INVENTARISATIELIJST COMMENTAAR GROOT ONDERHOUD

Project: Groot Onderhoud Punter 10

Voorlopig Ontwerp binnengekomen bewonersopmerkingen met reactie

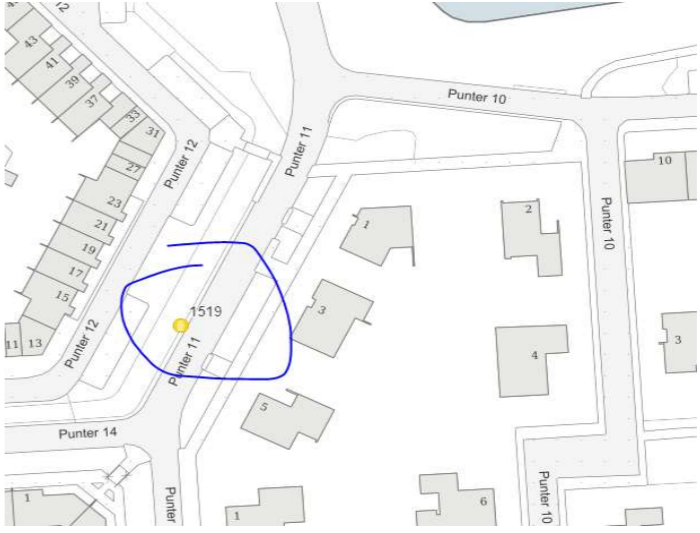
<p>50 HVC Opstelplaatsen en Ondergrondse container</p> <p>1.Punter 11 01 t/m Punter 11-05 maken al jaar en dag gebruik van de opstelplaats tussen Punter 11-01 en Punter 11-3.</p> <p>Voor GFT& etensresten, papier en plastic zijn er drie container opstelplaatsen genoeg. Alleen in de herfst tot ver in het voorjaar zijn vanwege bladeren van de platanen er meer plaatsen nodig. Maar niet de 10 nieuwe opstelplaatsen in het voorlopig ontwerp t.o.v. Punter 11 01</p> <p>Begrijpen dan ook niet waarom dit zo is ingetekend?</p> <p>Willen dan ook de oude opstelplaats behouden?</p> <p>2.De nog te plaatsen ondergrondse container 1539 tussen Punter 11-03 en 11-05 staat niet ingetekend! Waarom is er in het ontwerp geen rekening gehouden, hoe deze met het snelle autoverkeer in en uit de wijk, door de bewoners veilig te bereiken is? Zie ons voorstel om het voetpad te verplaatsen naar naast de asfalt rijweg!</p>	<p>In de huidige situatie is er onvoldoende groeiruimte voor de boom aanwezig, als de verharding te dicht op de boom blijft. Wij zullen de opstelplaats voor de minicontainers aanpassen met een strook voor en na de aansluiting van het voetpad met Punter 11 wijkontsluitingsweg. Nog te plaatsen ondergrondse container: Klopt, de toekomstige positie van de ondergrondse container is per abuis verkeerd ingetekend. Zie de tekening voor de definitieve locatie:</p>
